Oggetto: **invio osservazioni alla Documentazione Integrativa Volontaria progetto
Aeroporto di Milano Malpensa - Master plan 2035 – Codice Procedura 5359**

Il sottoscritto Arch. Ferrario Giovanni

AEROPORTO DI MILANO MALPENSA – MASTER PLAN 2035 – Codice Procedura 5359

Figura 181 - Possibili alternative di sviluppo per le strutture cargo

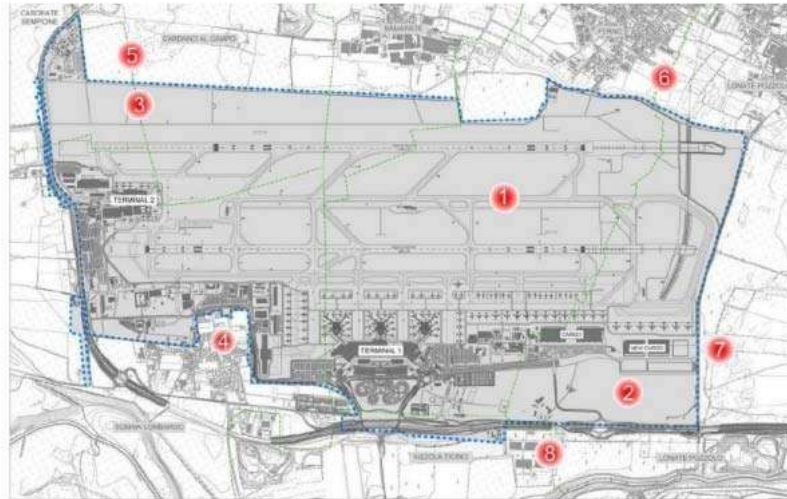
La soluzione 2) richiederebbe la realizzazione di forme di collegamento abbastanza complesse con gli esistenti piazzali di sosta aeromobili, che si troverebbero al di là degli attuali edifici cargo, ma soprattutto va ad interessare l'unica area che garantisce – nel lungo termine – la possibilità di realizzare un potenziamento delle infrastrutture di volo e che quindi si ritiene "strategicamente" indispensabile mantenere libera da nuovi insediamenti.

La realizzazione di 3 ambiti funzionali, appare incoerente con le previsioni stesse del Master Plan, ma soprattutto viene considerata compensativa rispetto al consumo di 44 ettari, ma soprattutto si scontra con le dichiarazioni fatte dall'Amministratore Delegato di SEA Brunini in occasione della Commissione Ambiente e Società Partecipate del Comune di Milano svoltasi in data 29 giugno dove la stessa zona è stata confermata come l'unica idonea a contemplare gli eventuali sviluppi infrastrutturali.

Quindi si propone una compensazione che qualora venisse realizzata con i tempi della natura (pensiamo all'ambito Formazione Forestale) sarà immediatamente cancellata per costruire la terza pista (necessaria dopo il 2035 da parte di SEA).
